**REF.:** Aprueba Informe Técnico Final que contiene el Plan de Expansión Anual de la Transmisión correspondiente al año 2018.

**RESOLUCIÓN EXENTA N° 14**

**ARTÍCULO PRIMERO:** Apruébase el "Informe Técnico Final Plan de Expansión Anual de la Transmisión año 2018", cuyo texto se transcribe a continuación:

# RESPUESTAS A OBSERVACIONES REALIZADAS POR LOS USUARIOS E INSTITUCIONES INTERESADAS INSCRITAS EN EL REGISTRO DE PARTICIPACIÓN CIDADANA AL INFORME TÉCNICO PRELIMINAR DE EXPANSIÓN ANUAL DE TRANSMISIÓN AÑO 2018, APROBADO MEDIANTE RESOLUCIÓN CNE N° 747 DE 14 DE NOVIEMBRE DE 2018.

Figura 25

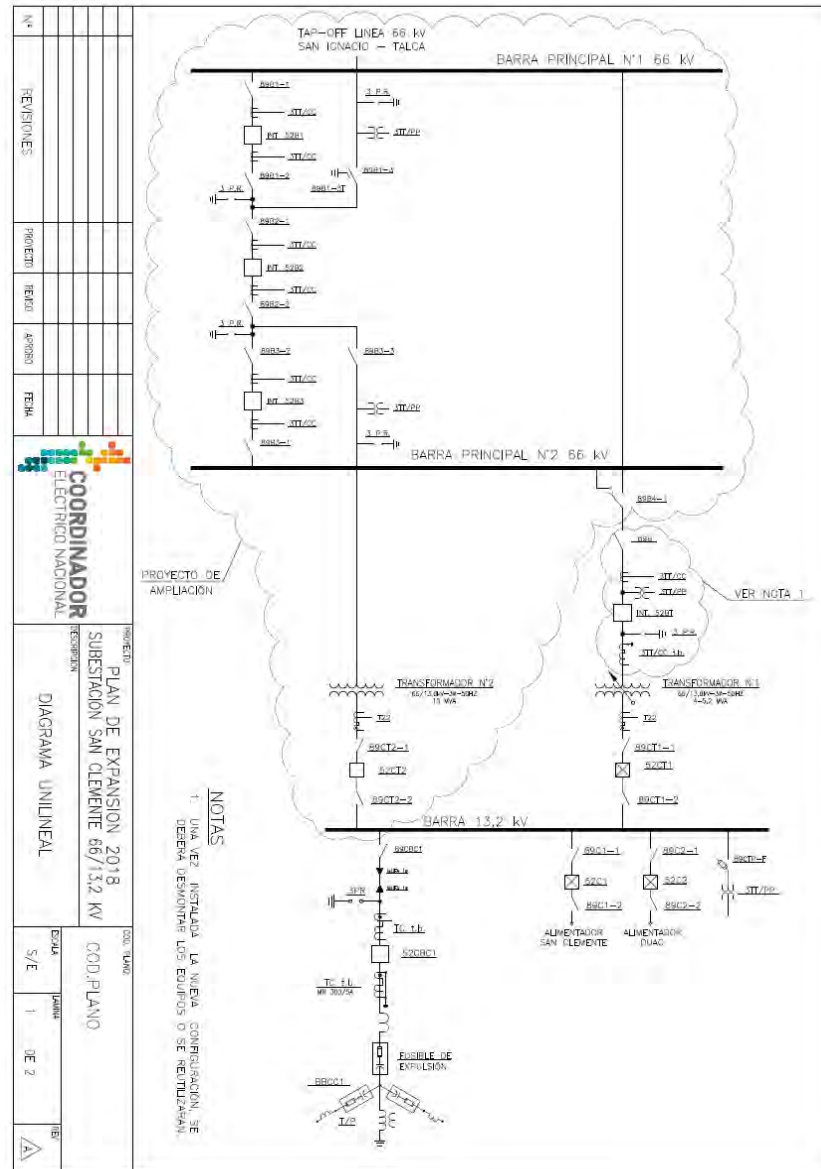
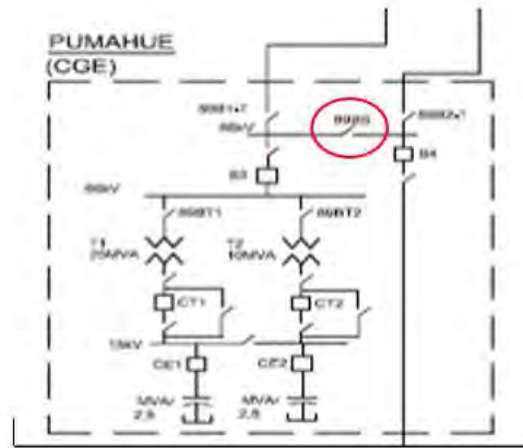
31	4.1.5. Sistema E. Ampliación en S/E Loreto	<p>En el informe técnico se considera el aumento de capacidad de la S/E Loreto, mediante el reemplazo de la unidad de transformación actual 66/15 kV de 10,5 MVA por una de capacidad de 20 MVA. Sin embargo, la subestación Loreto no cuenta con respaldo suficiente que permita continuar abasteciendo la demanda ante falla del transformador único, situación que no queda resuelta con las obras descritas en el "Informe técnico preliminar plan de expansión anual de transmisión año 2018".</p> <p>Por lo anterior, en base a la "metodología para evaluar obras por costo de falla de corta duración (CFCD)" definida por la CNE, es posible identificar un beneficio de ENS de 764 MUSD, equivalentes a un V.I. de 834 MUSD para la opción de instalar un segundo transformador por sobre el reemplazo del equipo actual. Es decir, que si el V.I. de la obra de incorporar</p>	Se debe modificar el proyecto "Ampliación en S/E Loreto" incorporando un segundo transformador de 66/15kV de 10 MVA	<p><b>No se acoge la observación.</b></p> <p>Con relación a la observación presentada por la empresa CGE, asociada a la descripción de la obra "S/E Loreto: Aumento de Cap. Transformación", numeral 4.1.5 del Informe Técnico Preliminar Plan de Expansión Anual de Transmisión 2018, esta Comisión concuerda con lo planteado en términos de que el VATT con el que se debe comparar el proyecto es el de los equipos existentes que se conservarán para dar respaldo al nuevo transformador, más los equipos necesarios para mantener el transformador como reserva en caliente. No obstante lo anterior, el beneficio visto luego de la evaluación por CFCD no es suficiente para hacer las modificaciones a la obra.</p> <p>Conforme lo anterior, esta Comisión no realizará modificaciones en el Informe Técnico Final Plan de Expansión Anual de Transmisión Año 2018.</p>

Identificación del Título, Subtítulo, Número de página y/o documento anexo observado	Observación	Propuesta	Respuesta
	un segundo transformador no supera 2.244 MUSD, es una mejor alternativa que el reemplazo del transformador a 1.410 MUSD (Ver Anexo 2).		
32 4.1.7. Sistema E. Aumento de Capacidad Línea 1x66 kV Monterrico – Cocharcas	En la descripción del proyecto es necesario incluir que se debe considerar completar el paño de línea en S/E Cocharcas.	Se debe modificar la descripción del proyecto "Aumento de Capacidad Línea 1x66 kV Monterrico – Cocharcas" de acuerdo a lo indicado en la observación.	<b>Se acoge la observación.</b> Con relación a la observación presentada por la empresa CGE, asociada a la modificación de la obra propuesta "Aumento de Capacidad Línea 1x66 kV Monterrico - Cocharcas", numeral 4.1.7 del Sistema E del Informe Técnico Preliminar Plan de Expansión Anual de Transmisión 2018, esta Comisión concuerda con lo propuesto por la empresa, ya que en la descripción de la obra y su posterior valorización no se incluye el equipamiento para completar el paño de la línea hacia la S/E Cocharcas. Conforme a lo anterior, se modificará la descripción y valorización de la obra de acuerdo a lo propuesto por la empresa en el Informe Técnico Final Plan de Expansión Anual de Transmisión Año 2018.
